Advies instemming winningsplan geothermie Middenmeer I

Naar aanleiding van uw adviesverzoek van 11 juli 2019 (per email) omtrent de instemming met het winningsplan voor aardwarmte "Aardwarmte Middenmeer I" van 11 april 2019 door ECW Geowarmte I (hierna: vergunninghouder), stuur ik u hierbij ons advies.

AGE 19-10.072

Bijlage 1: geotechnische evaluatie winningsplan aardwarmte Middenmeer I

Figuur 1: Locatie winningsvergunning Middenmeer I t.o.v. seismische zones De Crook (1996)

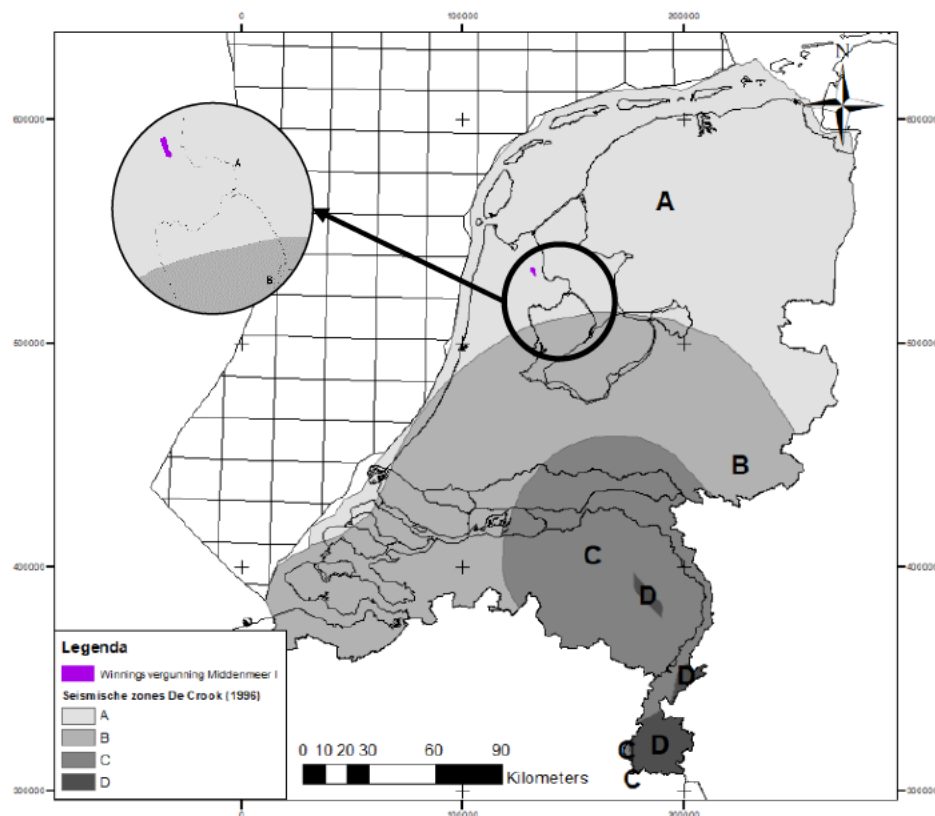
Op basis van bovenstaande bevindingen is TNO-AGE het eens met de vergunninghouder dat het antwoord op de eerste drie vragen van de beslisboom **nee** is.

Figuur 10: DoubletCalc2D uitvoer van het TNO-AGE scenario voor de drie doubletten bij Middenmeer. De kaart toont de temperatuursverandering op reservoirdiepte aan het eind van de huidige winningsvergunningsduur.

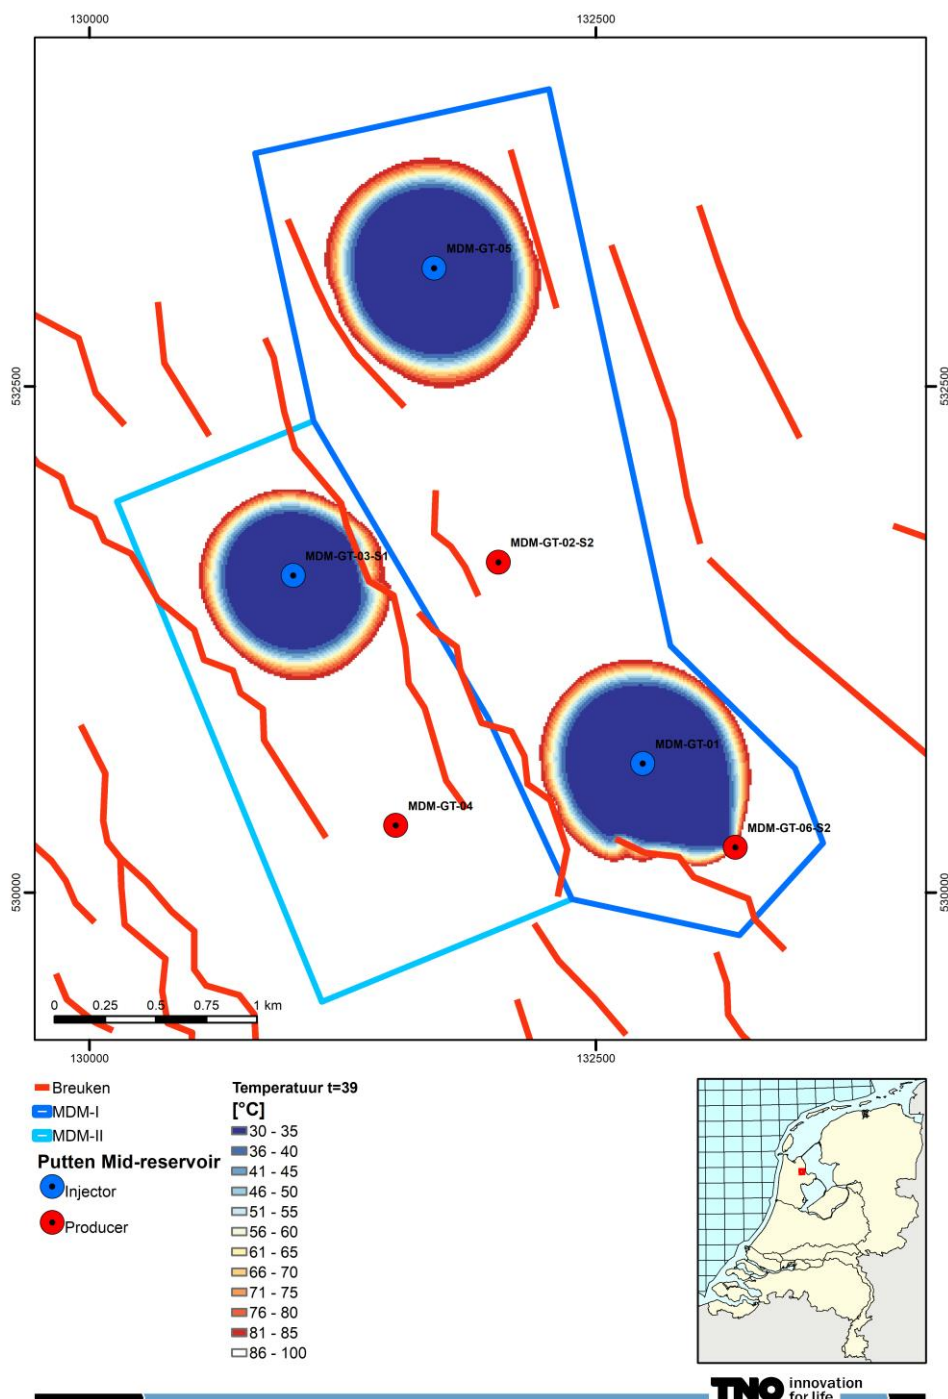
Met het beoogde debiet van 350 m³/uur jaarrond zal volgens de modelberekeningen de koudwaterbel van doublet 1 de vergunningsgrens overschrijden rond het einde van de looptijd van de winningsvergunning Middenmeer I. Er is dan circa 121 miljoen m³ water rondgepompt. Daarnaast voorspelt het DoubletCalc2D model een doorbraak van koud water in de productieput na 16 jaar productie sinds de productiestart in 2018.

Figuur 11: DoubletCalc2D uitvoer van het TNO-AGE scenario voor de drie doubletten bij Middenmeer. De kaart toont het drukverschil t.o.v. de hydrostatische reservoirdruk op reservoirdiepte, aan het eind van de huidige winningsvergunningsduur.

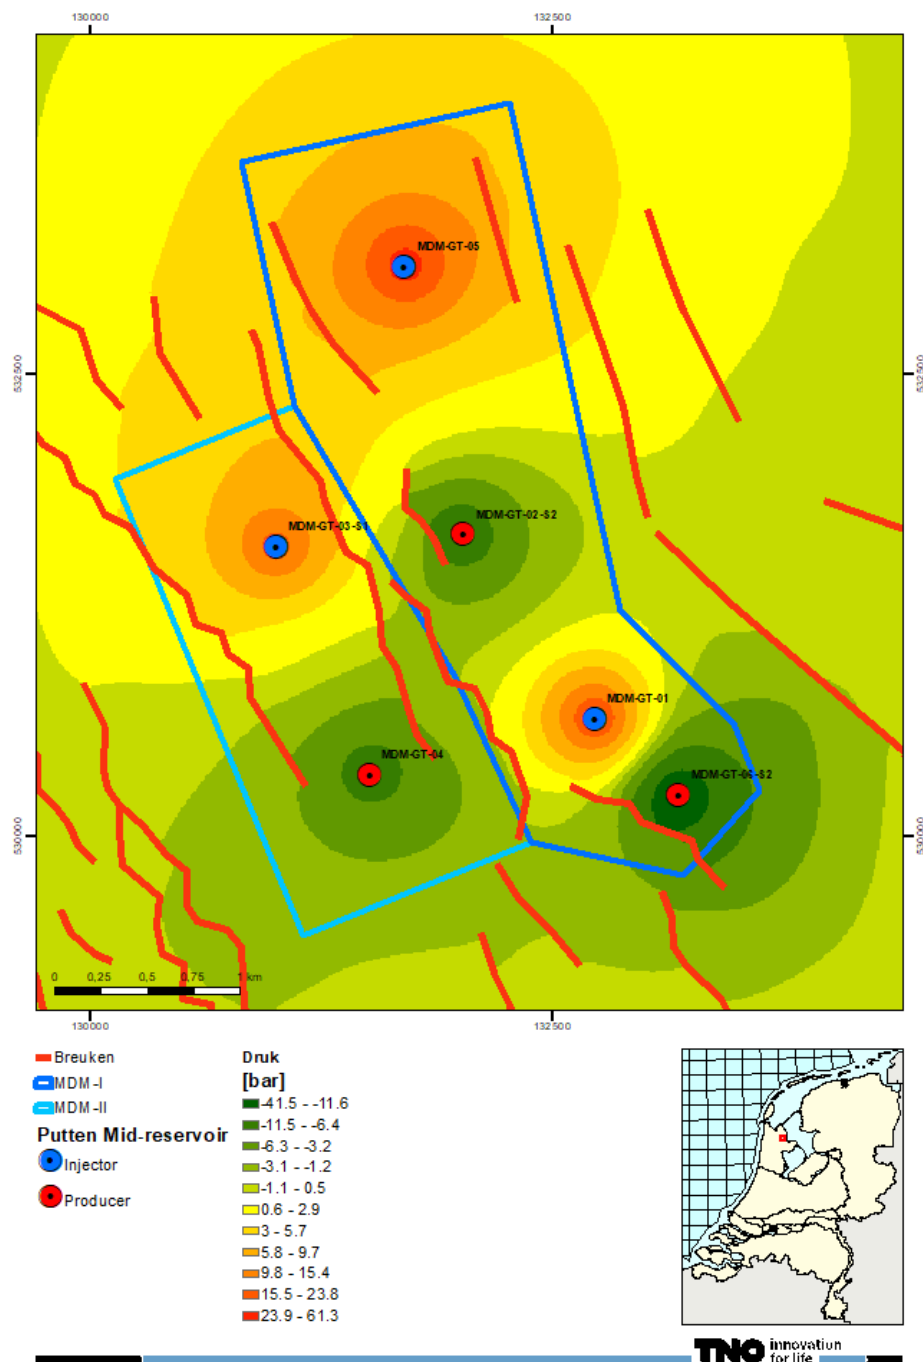
Verder laten de modelresultaten zien dat de koudwaterbel de vergunningsgrens pas bereikt na ca. 100 jaar injectie met een jaarrond debiet van 350 m³/uur. Indien het maximaal haalbare debiet inderdaad lager is dan 350 m³/uur zal deze tijd nog langer zijn.
